febiEXAKT

Rail guía para cadena de distribución

Nº febi 25467

Nº. de comp. 03E 109 469

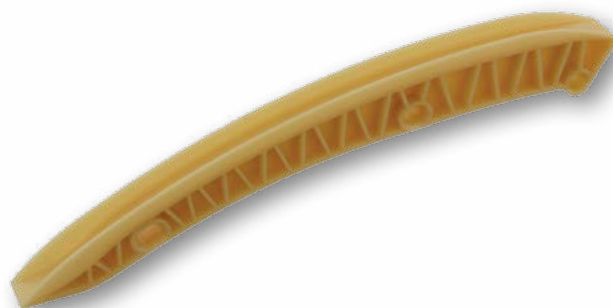
La cadena de distribución salta aunque todos los componentes estén correctamente montados. La cadena que salta puede provocar la marcha excéntrica del motor e incluso dañar el motor.

El fabricante del vehículo ha instalado una guía de deslizamiento demasiado corta. A consecuencia de esto, la cadena puede saltar al arrancar o al detener el motor.

Se ha ajustado la guía de deslizamiento. Ahora es más larga y garantiza, por tanto, la conducción correcta de la cadena bajo cualquier circunstancia, impidiendo que esta salte. **Recomendación:** Por lo general, al sustituir las cadenas de distribución se deben renovar todos los componentes (p. ej. guías de deslizamiento, tensores de correa, posibles ruedas dentadas), con el fin de garantizar un funcionamiento perfecto durante toda la vida útil.
